## 豊田 PCB 処理事業における豊田市の対応について

豊田市環境部環境保全課

前回の安全監視委員会以後、日本環境安全事業（株）から豊田 PCB 廃棄物処理施設における 3 件の不具合等の報告がありました。「工程分離液処理室からの上水流出」、「真空加熱分離エリアからの冷却水の漏洩」、「ベンゼン濃度の協定書に基づく管理目標値超過」の 3 件であり、これらの状況及び市の対応は次のとおりです。

## 1 工程分離液処理室からの上水流出について

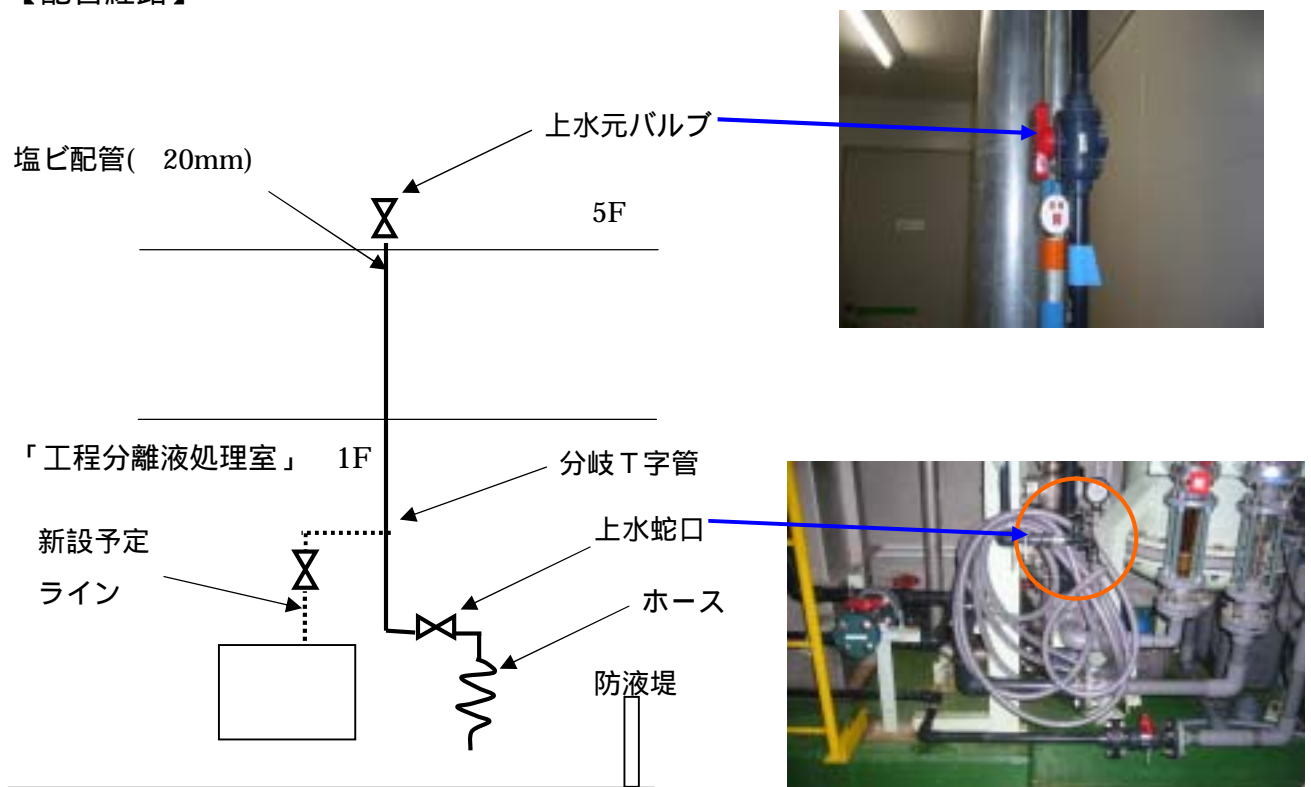
工程分離液処理室内の蛇口が開いているのにもかかわらず、その元栓を開けたために上水が流出しました。流出水は防液堤を乗り越え、屋外へ流出し、逢妻男川に流入しました。流出水及び逢妻男川の水質検査結果では PCB は検出されませんでした。

(ア) 逢妻男川へは、浄化槽排水、雨水、間接冷却水以外の工程系排水は放流しないことになっていたが、事故が起きても排水を施設外へ流出させない対策が取られていなかった。

(イ) 蛇口「開」を知らずに作業者が元バルブを開けてしまったのは、連絡体制の不備であり、PCB 漏洩事故後のヒューマンエラー防止対策が機能を果たさなかった。

(ウ) 元バルブの開閉などの作業をいつ誰の判断で行うかなど工事の進捗に対する JESCO の管理監督が適切になされていなかった。

(エ) 本来 PCB 汚染がないはずの一般 PCB 廃棄物取扱区域の工程分離液処理室等が PCB に汚染されていた。

(オ) 緊急時に運転管理課及び運転会社のみで対応しており、陣頭指揮すべき安全対策室が機能していなかった。

(カ) 環境保全設備の一つである油水分離槽の必要な配管が未施工であったが、気付かずに放置されていた。

今回の不具合により下記の問題点が判明しました。市は、日本環境安全事業(株)に対して、これらの問題点の原因究明及び再発防止対策を行うように指示しました。

## 2 真空加熱分離エリアからの冷却水の漏洩について

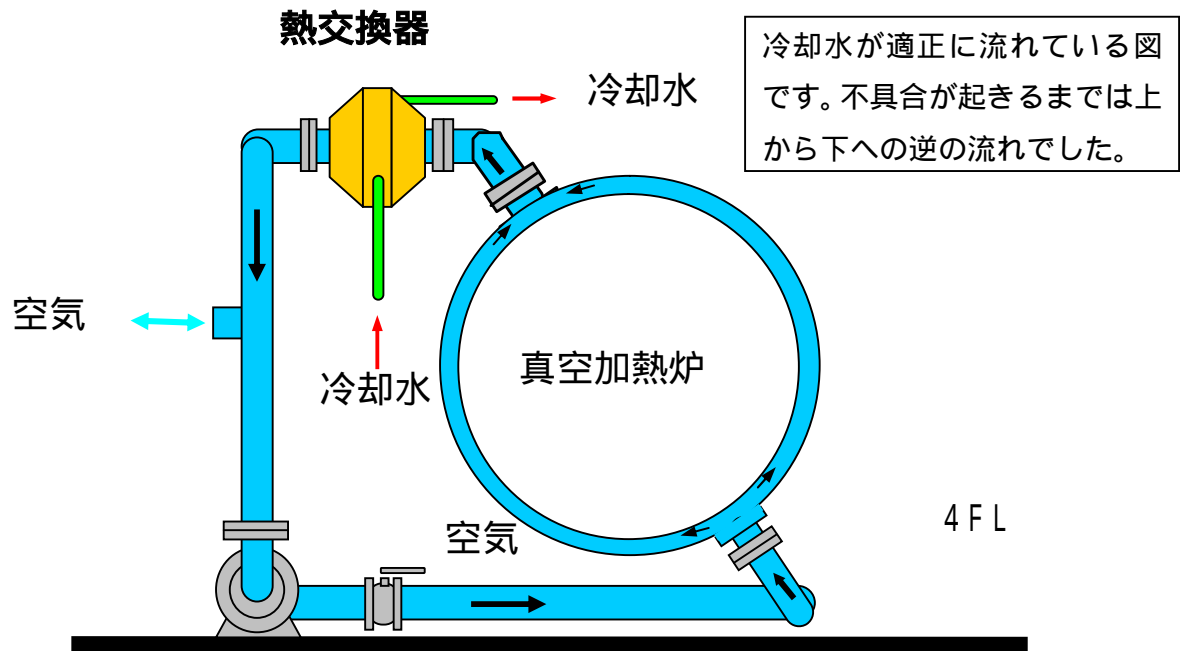
真空加熱炉を冷却する装置の内部配管の破裂により冷却水が遮蔽フード内の床に漏洩しました。漏洩した冷却水はセーフティネットである遮蔽フードを通過して別エリアにも漏洩しました。ただし、施設の外への漏洩はありませんでした。

- (ア) 遮蔽フードは、万が一の事故の際にも PCB の外部への漏洩を防ぐセーフティネットとしての設備であり、施設内とはいえ遮蔽フードから漏洩したことは、重大な欠陥である。
- (イ) 遮蔽フードの不備が試運転や完了検査、安全総点検などが実施されたにもかかわらず、見過ごされ、適切な措置がとられなかった。
- (ウ) 熱交換器の冷却水の入と出が逆に施工されており、その施工の不備が完了検査等で発見できなかった。
- (エ) 冷却水の運転方法は、仕様では循環運転であったが、運転時には間欠運転を行っており、熱交換器を仕様と異なる方法で使用していた。
- (オ) 遮蔽フード内とはいえ、床が油で汚染される状況は好ましくない。施設内の床や壁について管理基準等による管理がされていなかった。
- (カ) PCB が汚染した容器で冷却水を回収し、PCB 汚染物を増やすなど、二次汚染防止対策や危機意識が不十分であった。

今回の不具合により下記の問題点が判明しました。市は、日本環境安全事業（株）に対して、これらの問題点の原因究明及び再発防止対策を行うように指示しました。

### 3 ベンゼン濃度の協定書に基づく管理目標値超過について

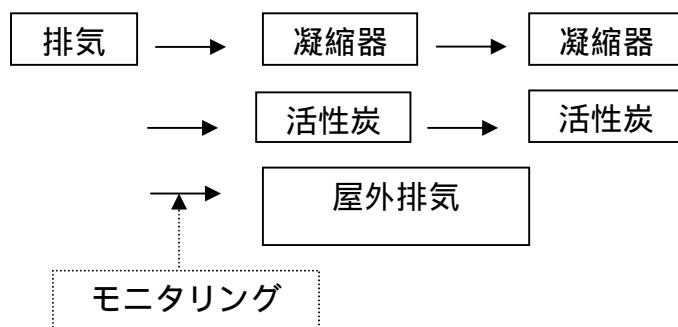
3-2 系統排気のベンゼン濃度が市との協定書に基づく排出管理目標値を超過しました。3-2 系統の排気量は少なく、市の一般環境調査結果でも大きな変化は見られませんでした。

(ア)ベンゼンの濃度の上昇に気付かず、活性炭の破過(寿命)に気付かなかったことは、協定書に基づくモニタリング結果が活用されていなかった。

(イ)モニタリング箇所が排ガス処理装置の後であり、セーフティネットの考えに基づく活性炭の前及びその間でのモニタリングがなされていなかった。

今回の不具合により下記の問題点が判明しました。市は、日本環境安全事業(株)に対して、これらの問題点の原因究明及び再発防止対策を行うように指示しました。
